Zlepšení kvality vod horního povodí řeky Moravy - II. fáze

změnový list č.		Datum předložení	3. 11. 2015
Ev.č.	ZL-115-S-Z-SO 3.007	Datum schválení	6. 11. 2015
Objednatel	Vodohospodářská zařízení Šumperk, a.s., Jílová 6, 787 01 Šumperk		
Správce stavby	Sdružení API-VRV, vedoucí partner API spol. s r.o., Palackého 12, 150 56 Praha 5		
Zhotovitel	IMOS Brno, a.s., Olomoucká 174, 627 00 Brno		
Změnový list předkládá:	zhotovitel		
Charakter změny:	Práce neobsažené v ZDS **)		Oprava položek dle skutečnosti
Stavba / objekt / úsek:	3. Město Zábřeh / SO 3.007 - LOKALITA UL. OBORNÍK / STOKA 07.1-2.ČÁST		
<u>Specifikace změny:</u> Při realizaci stoky 07.1 - 2 část byla v trase zjištěna stávající vodoteč – zatrubněný potok, který prochází souběžně s trasou nově budované kanalizace. Pravděpodobně zajišťuje odvodnění lokality Oborník do stávajícího rybníka Oborník. Tato vodoteč byla pravděpodobně vybudována již na počátku 20. století, a proto nebyla ani v podkladech provozovatele kanalizace (ŠPVS), ani v podkladech města Zábřeh. Z důvodu velmi stísněných prostorových podmínek navrhuje zhotovitel lokální změnu dimenze navrhované stoky z DN 1 000 na DN 600. Tuto změnu je možno provést i díky tomu,

ZMĚNA PROFILU A MATERIÁLU STOKY 07.1.2 ČÁST
Z ŽB DN 1 000 NA KT DN 600

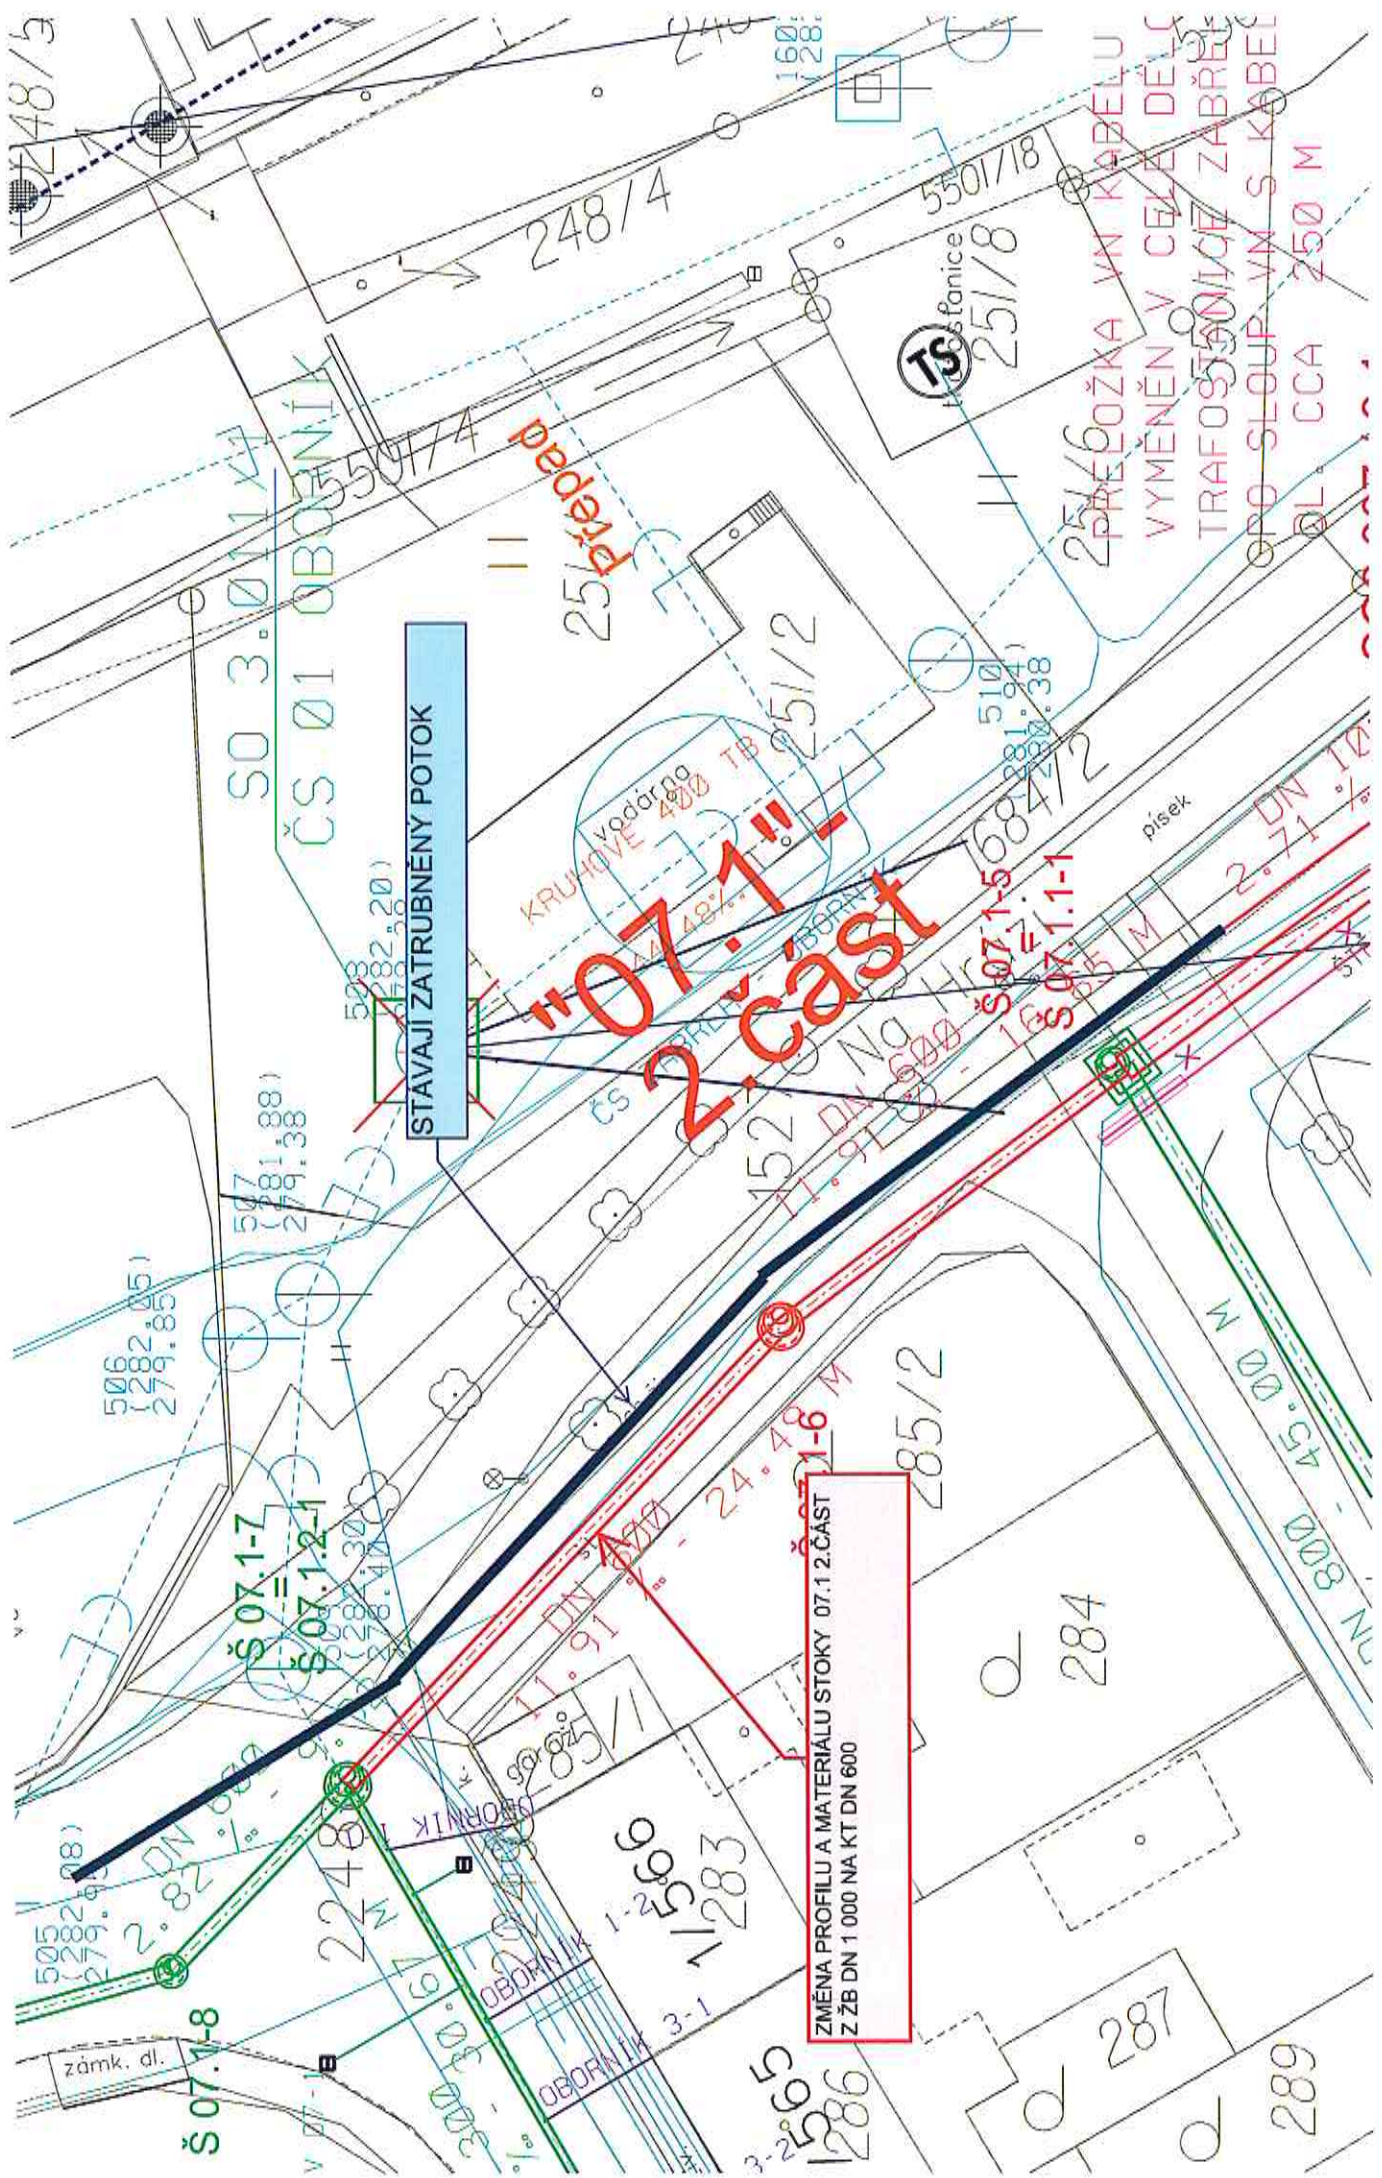
Při realizaci stoky 07.1 - 2 část zjištěna stávající vodoteč - potok, která prochází souběžně s trasou nově budované kanalizace. Pravděpodobně zajišťuje odvodnění zatrubněného potoka z lokality Oborník do stávajícího rybníka Oborník.

Z důvodu stísněných prostorových podmínek bylo nutné změnit profil navrhované stoky z DN 1 000 na DN 600. Mezi revizní šachtou RŠ 07.1-5 a RŠ 07.1-7 na základě výpočtu projektanta dojde ke změně profilu a spádu, navržený profil je KT DN 600 a spád 1,2%. Tím dojde ke zmenšení šířky nutné pažené rýhy pro pokládku kameninového potrubí. Pro pokládku ŽB DN 1 000 je potřebná rýha šířky 2 550 mm a pro KT DN 600 je 1 850 mm.

Z důvodu velmi stísněných prostorových podmínek navrhuje zhotovitel lokální změnu dimenze navrhované stoky z DN 1 000 na DN 600. Tuto změnu je možno provést i díky tomu, že v místě záměny dimenze je možno lokálně zvýšit podélný sklon a tím zachovat kapacitní parametry navrhované stoky. Snížením dimenze potrubí dojde ke snížení šířky rýhy z původních 2.55 m na 1.85 m, což už bude umožňovat realizaci tohoto úseku stoky 07.1-2. část.

Projektant s návrhem souhlasí, neboť konkrétní situaci nebylo možno předvídat. V době zpracování zadávací i realizační dokumentace nebyly k dispozici údaje o existenci a poloze zatrubněného potoka. Teprve po provedení zemních prací na předmětném úseku stoky 07.1-2. část bylo zjištěno výše uvedené skutečnosti. Bez provedení úpravy navržené zhotovitelem není možno dokončit stoku 07.1-2. část.

TRASA STAVAJICI VODOTEČE

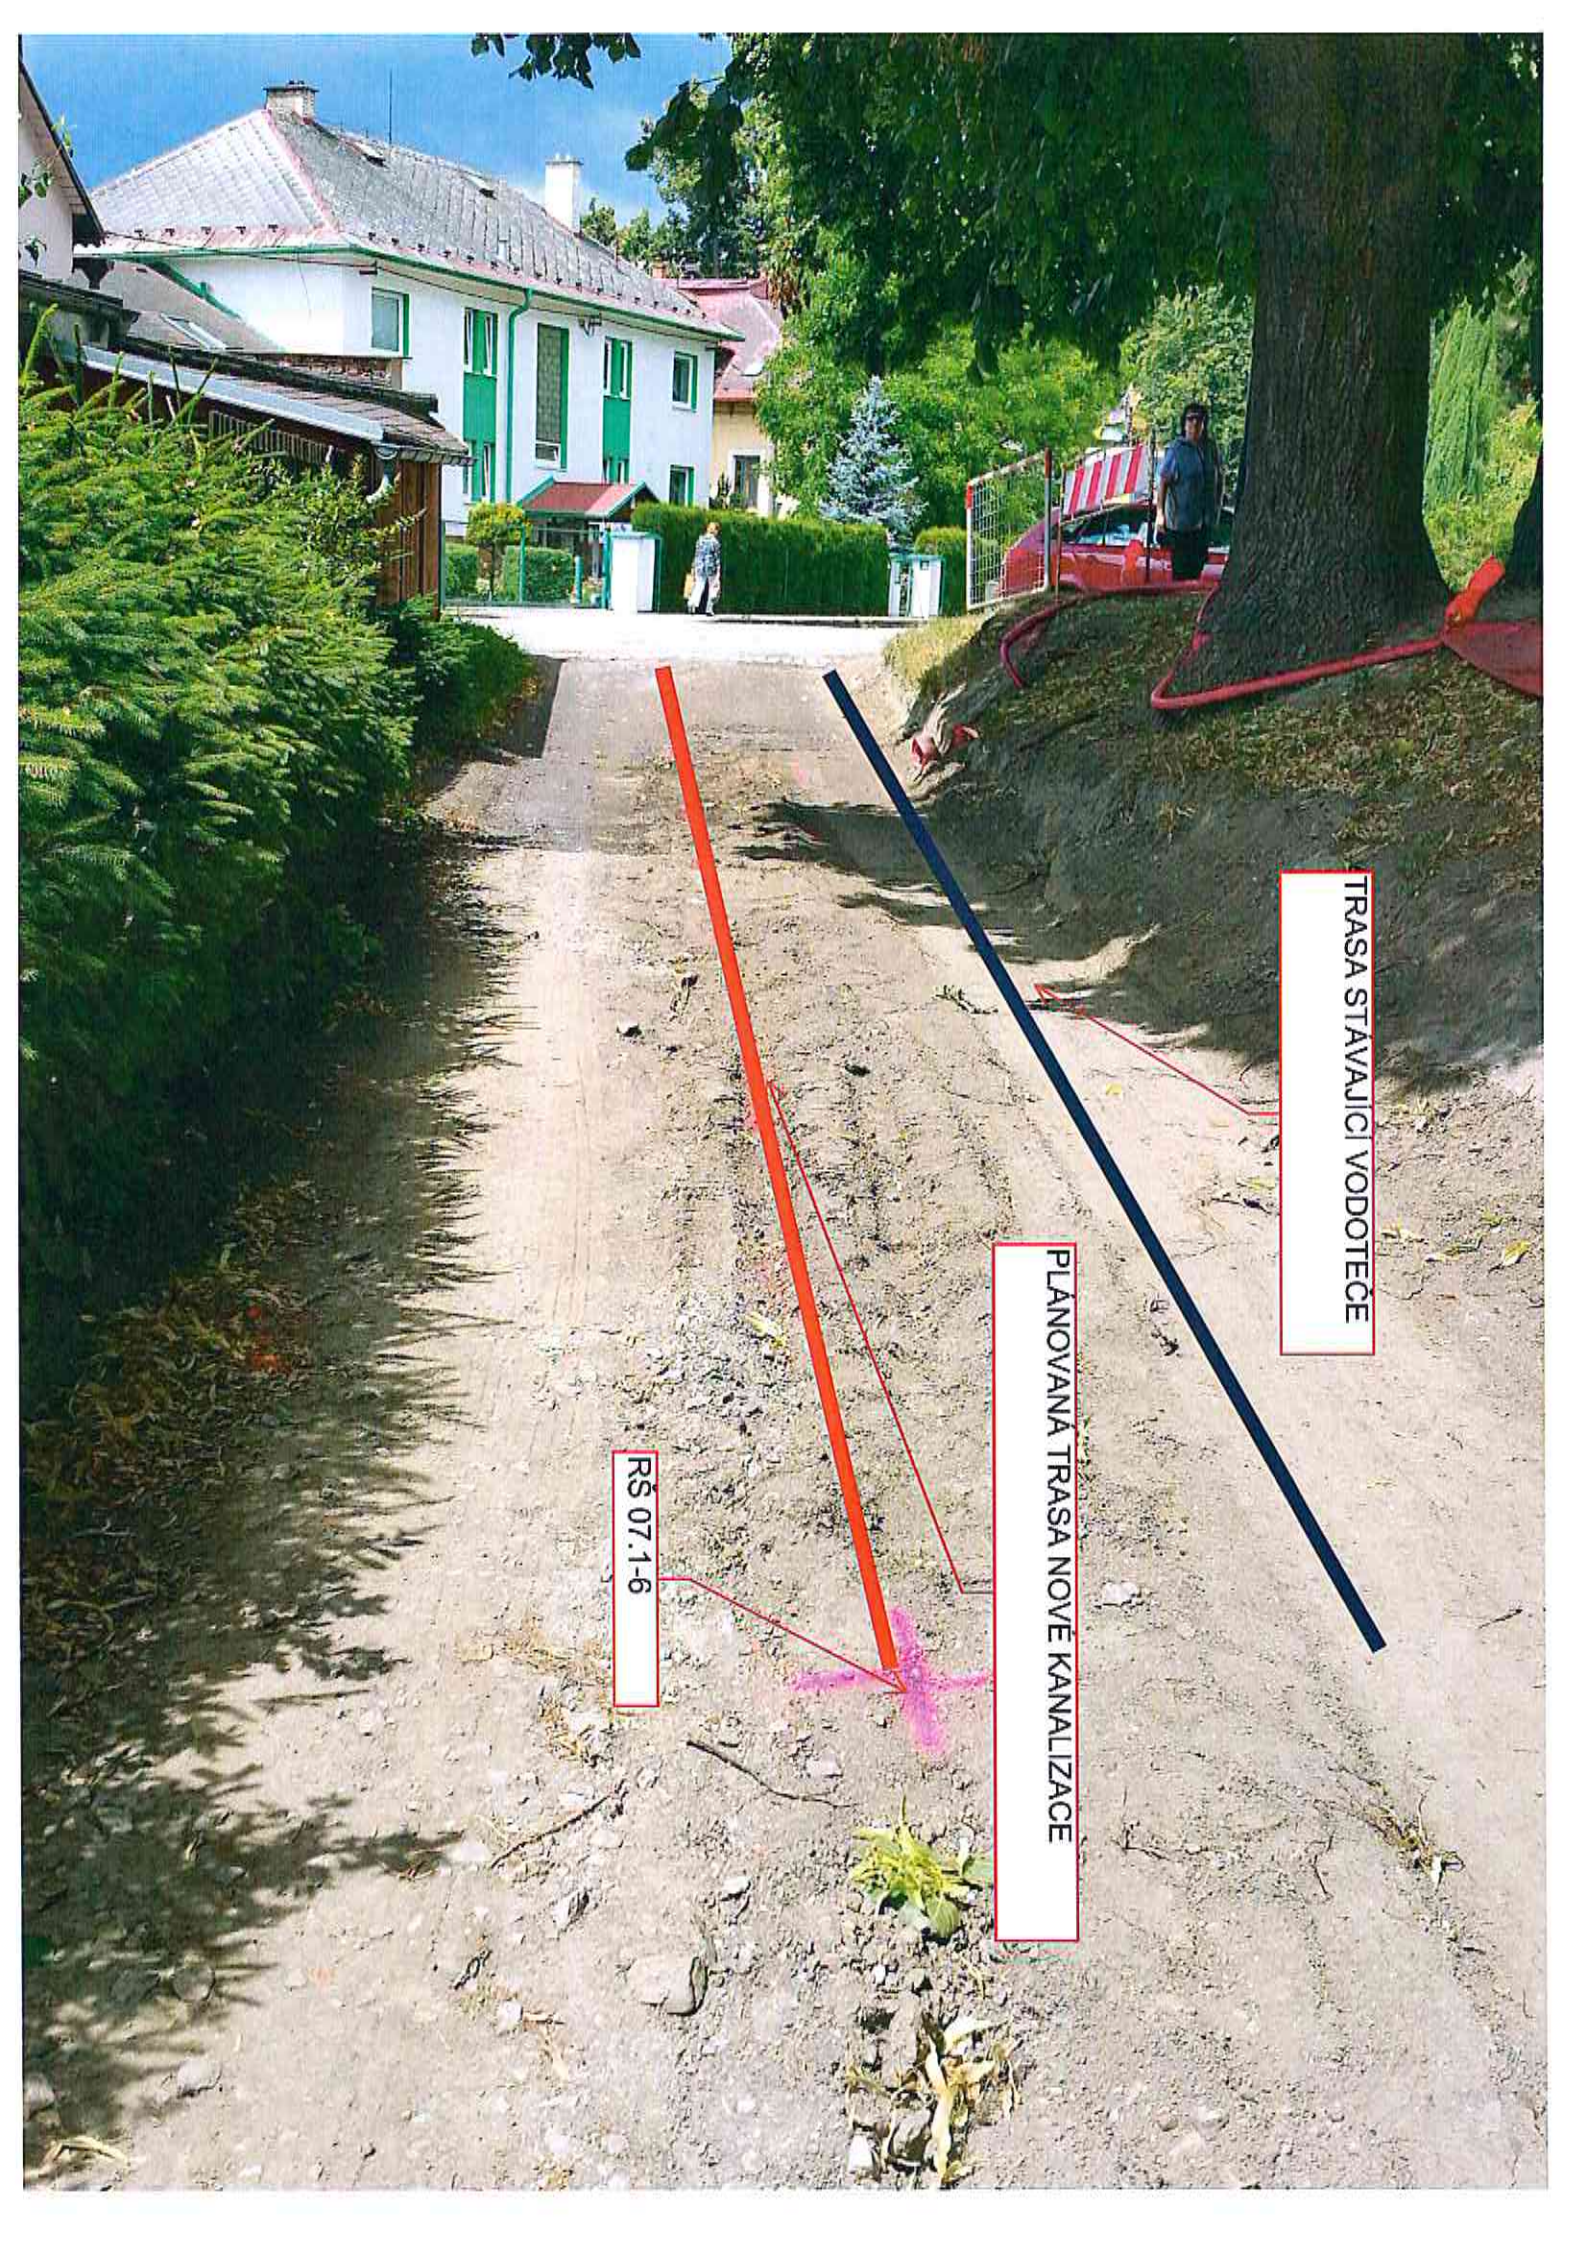
Zhotovitel upozorňuje, že při realizaci stoky 07.1 - 2 část byla v trase zjištěna stávající vodoteč – zatrubněný potok, který prochází souběžně s trasou nově budované kanalizace. Pravděpodobně zajišťuje odvodnění lokality Oborník do stávajícího rybníka Oborník.

Z důvodu velmi stísněných prostorových podmínek navrhuje zhotovitel lokální změnu dimenze navrhované stoky z DN 1 000 na DN 600. Tuto změnu je možno provést i díky tomu, že v místě záměny dimenze je možno lokálně zvýšit podélný sklon a tím zachovat kapacitní parametry navrhované stoky. Snížením dimenze potrubí dojde ke snížení šířky rýhy z původních 2,55 m na 1,85 m, což už bude umožňovat realizaci tohoto úseku stoky 07.1-2. část.

Z pozice generálního projektanta s návrhem souhlasíme, neboť konkrétní situaci nebylo možno předvídat. V době zpracování zadávací i realizační dokumentace nebyly k dispozici údaje o existenci a poloze zatrubněného potoka. Teprve pro provedení zemních prací na předmětném úseku stoky 07.1-2. část bylo zjištěno výše uvedené skutečnosti. Bez provedení úpravy navržené zhotovitelem není možno dokončit stoku 07.1-2. část.
